V Odolene Vodě dne 23.05.2024

K č.j.: STO-3358/2023 Vi
Spis zn.: 486/2023

Věc: Odvolání účastníků společného územního a stavebního řízení proti společnému povolení č.j. STO-3358/2023 Vi ze dne 13.05.2024, spis zn. 486/2023, které bylo vydáno pro stavbu pro bydlení nazvanou: „Bytový dům s provozovnou“ se záměrem umístění na pozemcích parc.č.st. 11/2, parc.č. 342, 47/10, 47/6 a 309/4 vše v k.ú. Dolínek, v obci Odolena Voda, jehož součástí je bytový dům s pěti byty a provozovnou, přípojka vody, zpevněné plochy-chodníky a parkovací plochy, oplocení, žumpy, jímka pro jímání dešťových vod se vsakem a veřejné osvětlení – rozšíření, přeložka stávající lampy (dále jen „stavební záměr“).

2) Závazné stanovisko Orgánu územního plánování bylo vydáno fikcí.

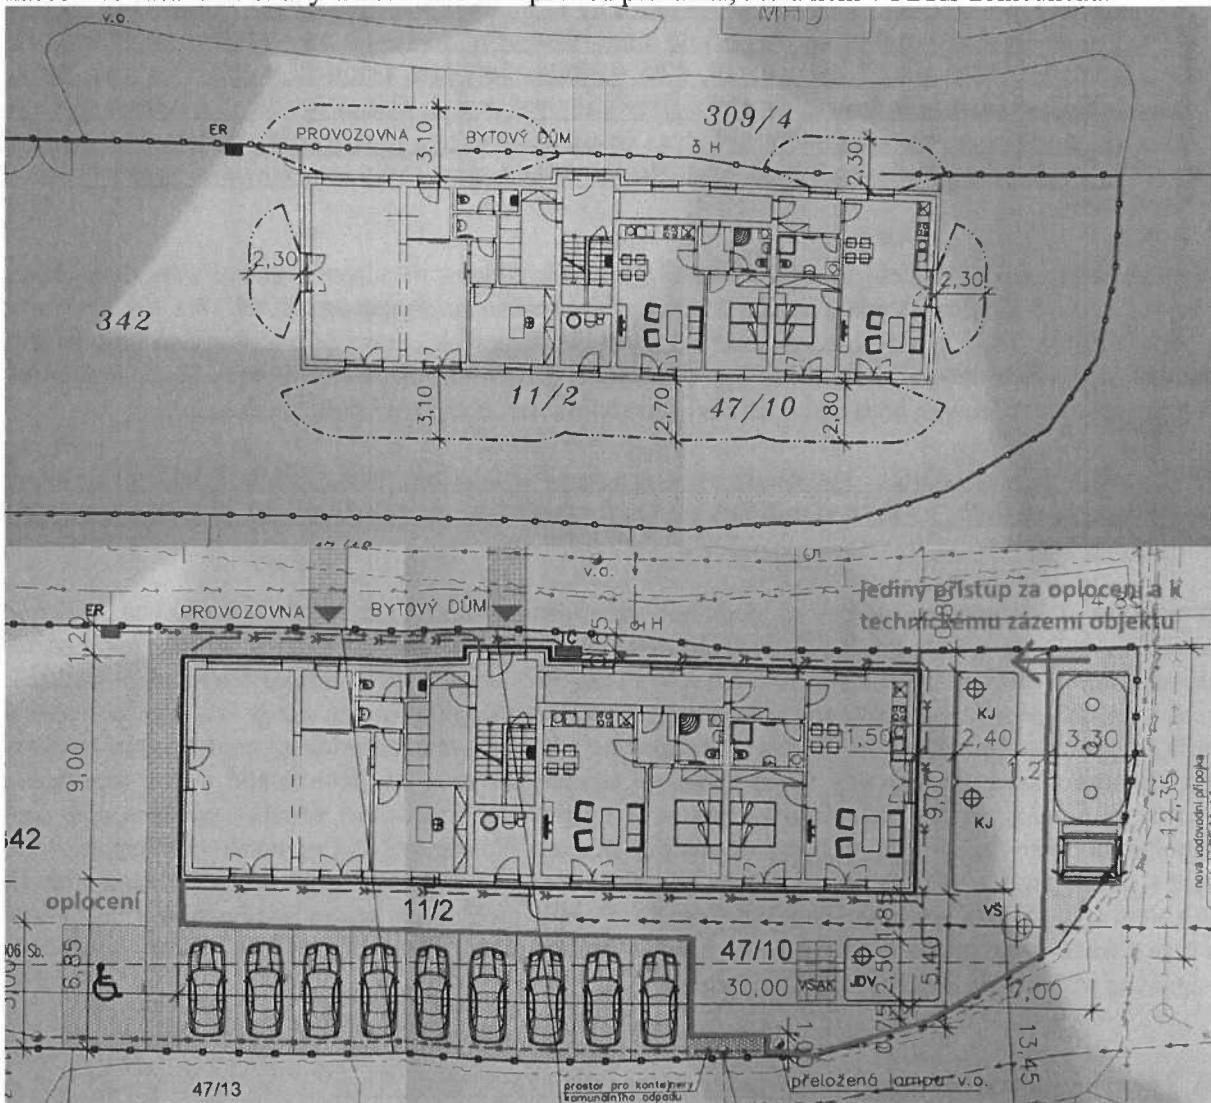
Odvolatelé tímto v rámci uplatněného odvolání, žádají nadřízený správní orgán o přezkum závazného stanoviska Městského úřadu Brandýs n. /L. – St. Boleslav, Odboru stavebního úřadu, územního plánování a památkové péče, č.j. OSÚÚPPP-18317/2024-POBMA ze dne 12.03.2024, spis zn. OSÚÚPPP-7132/2024-POBMA, neboť je navržený stavební záměr v rozporu s územně plánovací dokumentací obce Odolena Voda (dále jen „ÚPD“). Tuto skutečnost Orgán územního plánování nereflekoval a použitím postupu dle ust. § 149 odst. 4 zákona č. 500/2004 Sb., správní řád, v platném znění (dále jen „správní řád“) a § 4 odst. 9 zákona č. 183/2006 Sb., o územním plánování a stavebním řádu, v platném znění (dále jen „stavební zákon“) pouze osvědčil vydání stanoviska marným uplynutím lhůty. Nadto ze stanoviska není patrné, ke které verzi projektové dokumentace bylo vydáno.

Např. dle ÚPD obce Odolena Voda má být stavební objekt řešen jako objekt pro obchodní prodej nikoliv kanceláře s bydením v patře, nikoliv s bydením v 1.N.P. cit.:

SO 4 smíšené obytné plochy – proluka na nám. V. Hálka, objekt pro obchodní prodej v kombinaci s bydením v patře. Dále ÚPD definuje SO 4: 1 dům o 4 bytech, stavební záměr obsahuje 5 bytů atd. Na základě uvedeného proto odvolatelé žádají o přezkum závazného stanoviska Orgánu územního plánování uvedeného výše.
